**DOCUMENTO DE SOLICITUD DE OFERTA (SDO)
PROCESO SDO-OBRA-COMIXCAEL-01-2026
ENMIENDA No. 01**

La Organización de Productores Rurales OPR: **COOPERATIVA MIXTA CAFÉS ESPECIALES LIMITADA (COMIXCAEL)**, informa a los oferentes que han solicitado el Documento de Solicitud de Oferta **SDO-OBRA-COMIXCAEL-01-2026**, que en virtud de lo dispuesto en los numerales 3.6 “Aclaración del Documento de Solicitud de Oferta” y 3.7 “Enmiendas”, de dicho documento, deberán considerar las siguientes modificaciones en la preparación de sus ofertas:

DISEÑO DE LAS OBRAS Y PLANOS OFICINAS Y LABORATORIO DE CATACION

3. PLANTA CONSTRUCTIVA I NIVEL

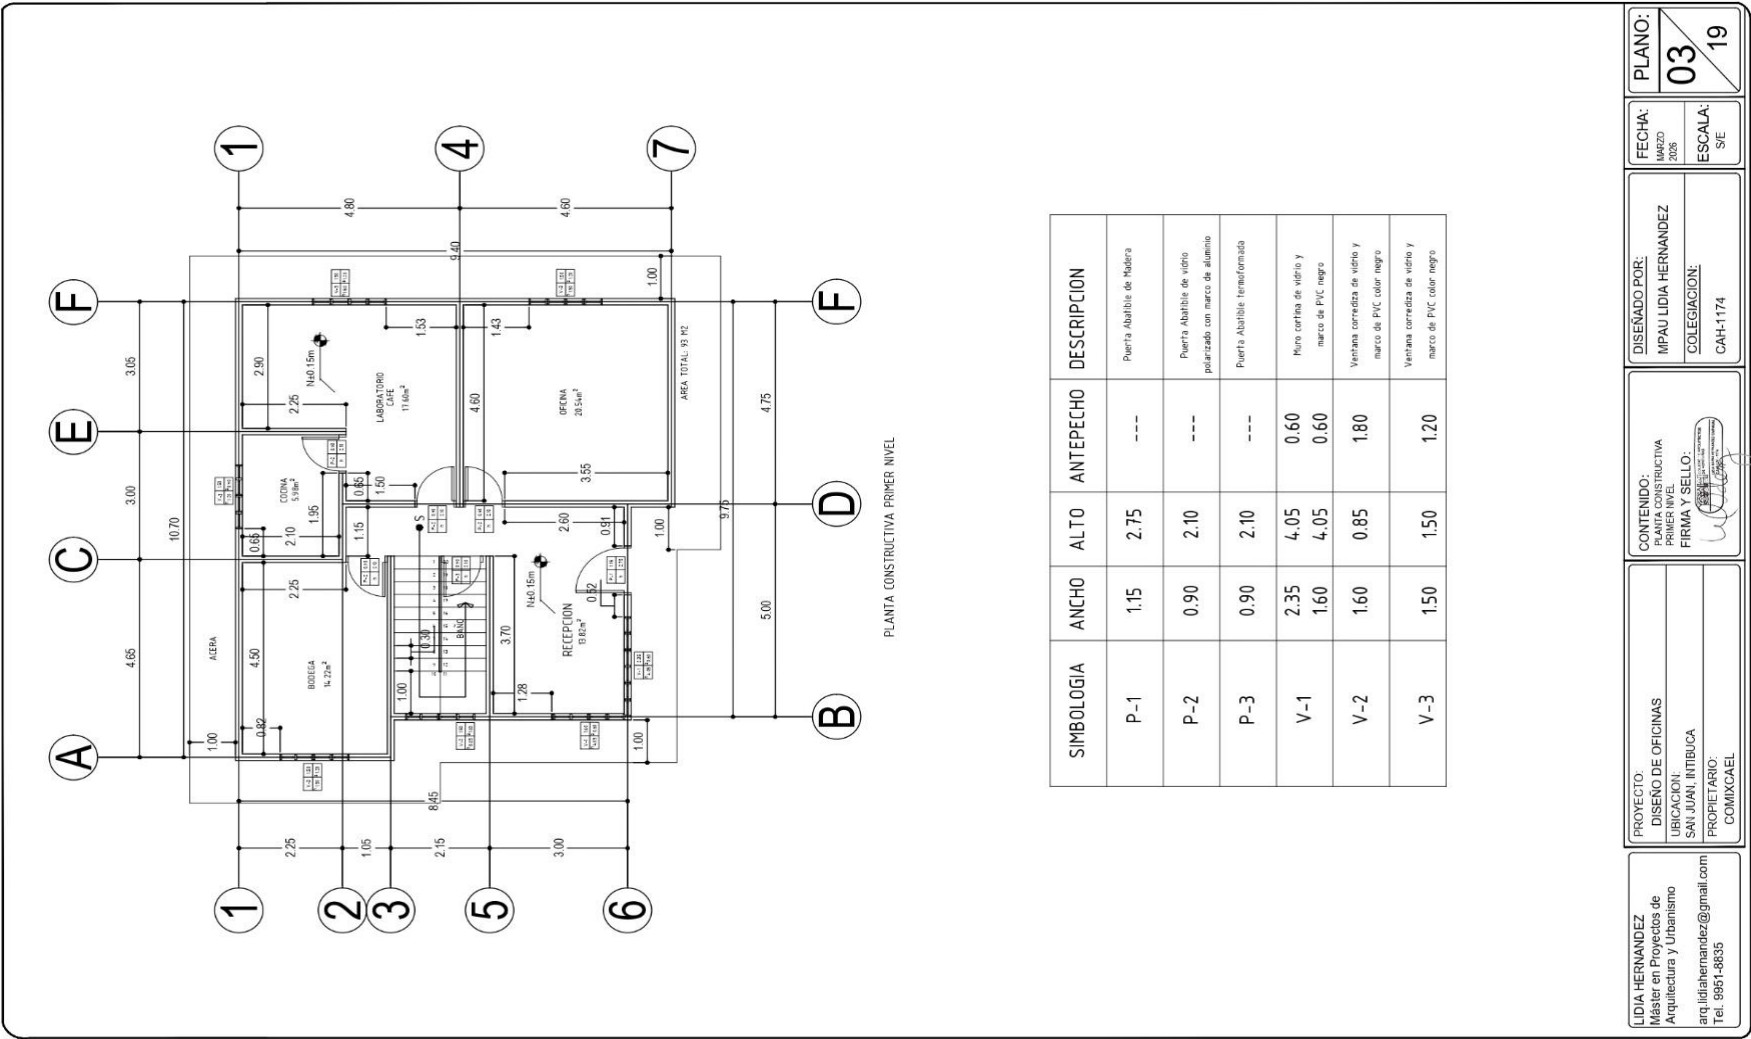
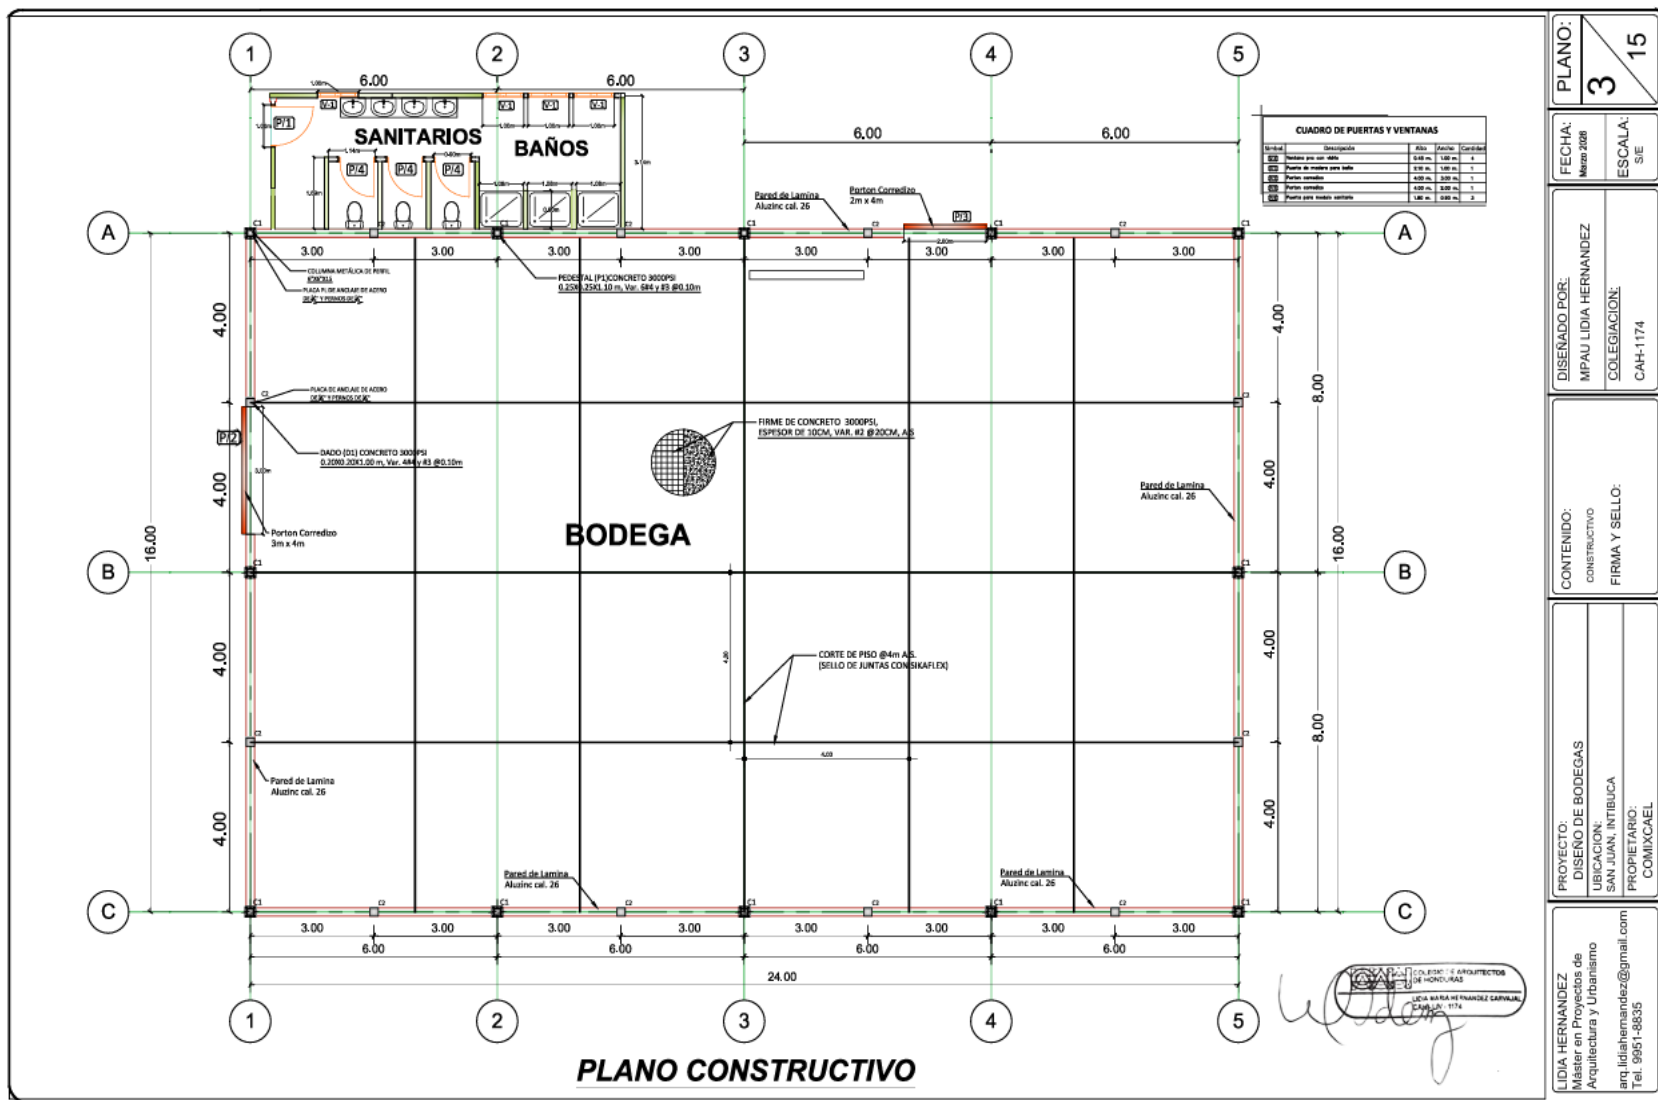
1.4 Construcción de Bodega para Almacenamiento de Café – Pisos y Entrepisos

Donde dice:

- Firme de concreto 10cm de espesor + #2@20cm ambas direcciones.

Deberá leerse:

- Firme de concreto 10cm de espesor + #2@20cm ambas direcciones y los cortes se realizarán en secciones de 4.0m x 4.0m, el sellado de juntas se hará con sikaflex (N° Plano 3/15).

8 HIDRAULICOS I NIVEL

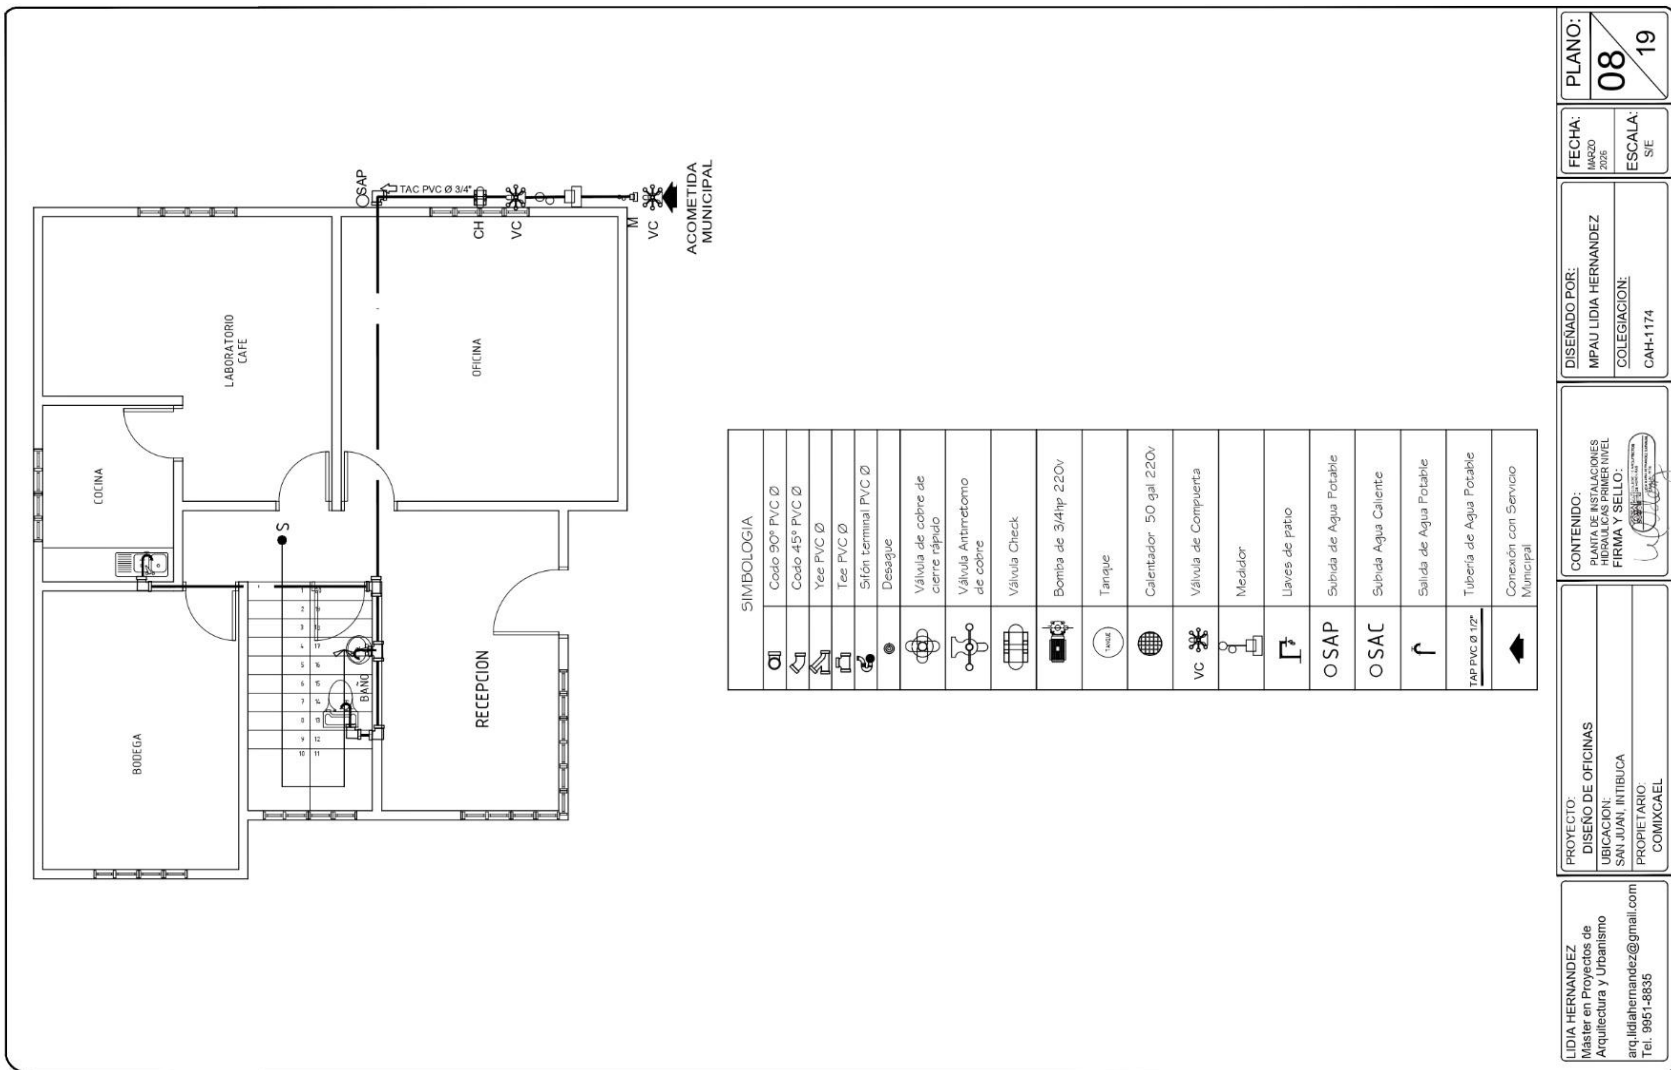
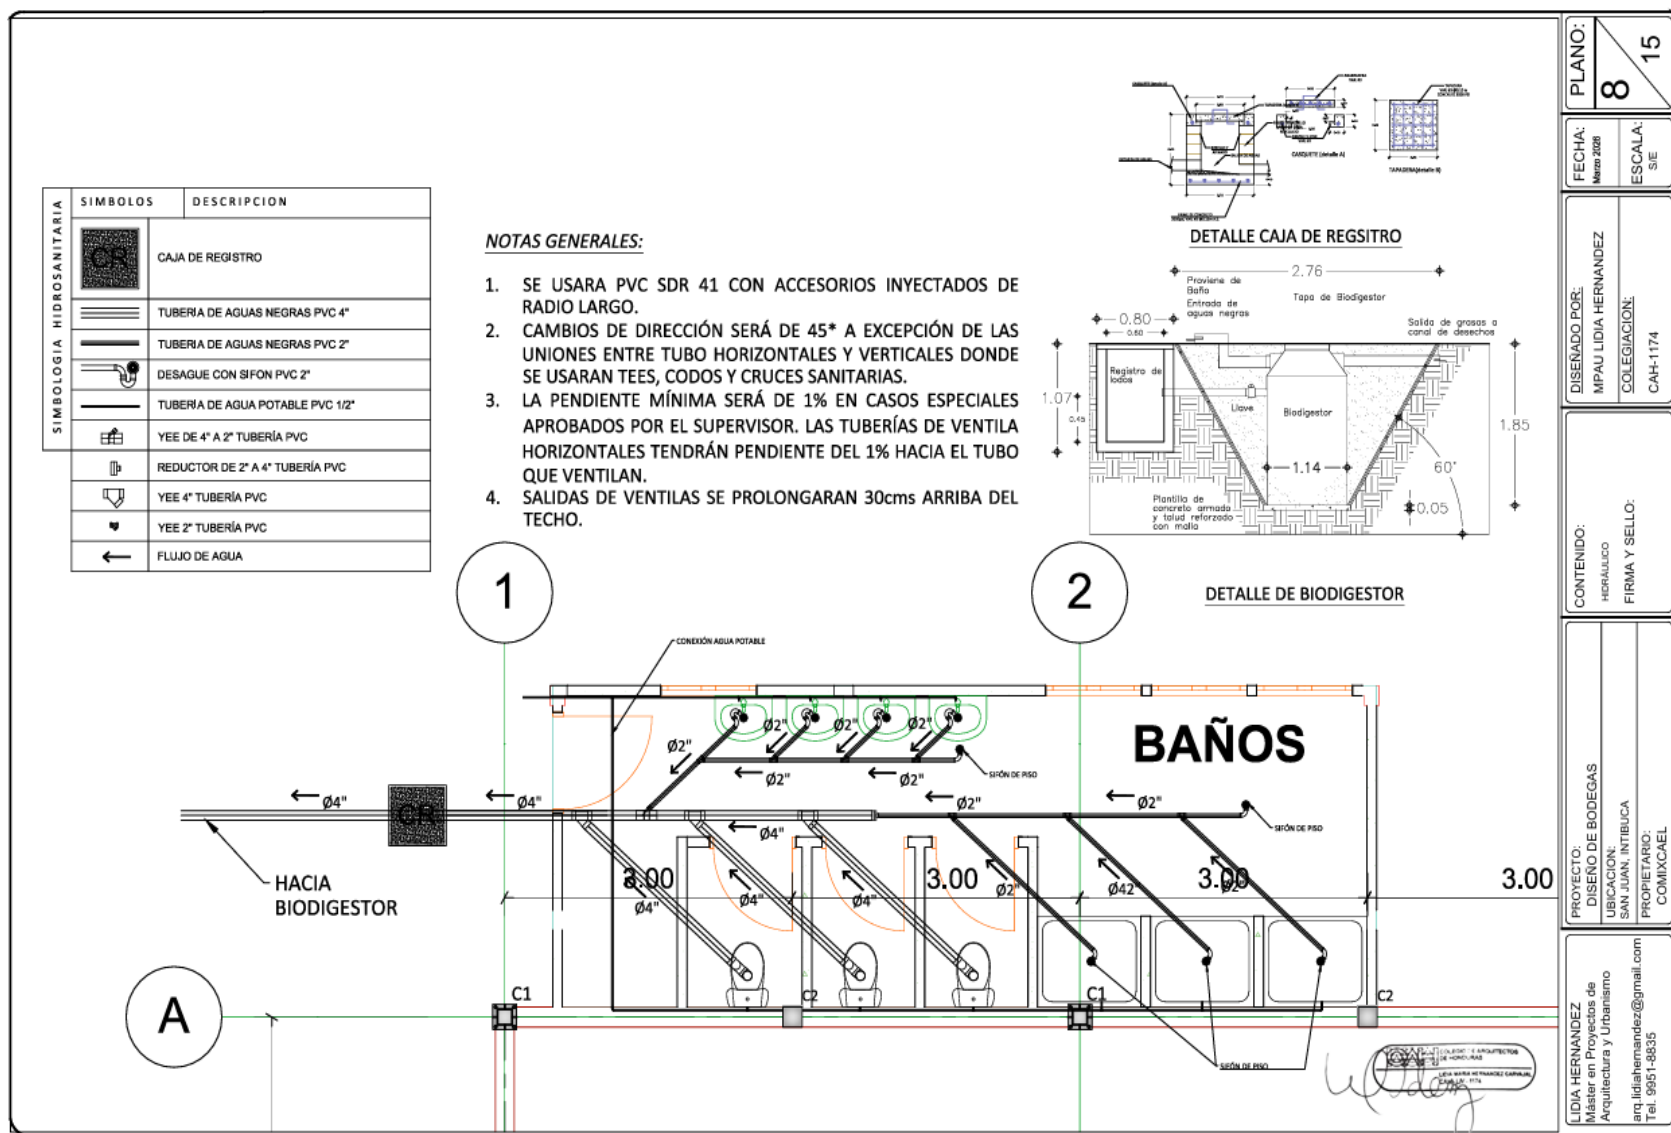
1.5 Construcción de Bodega para Almacenamiento de Café – Instalaciones Hidrosanitarias

Se agrega la siguiente actividad:

- Compra e instalación de biodigestor con capacidad de 2,500 litros (N° Plano 8/15).
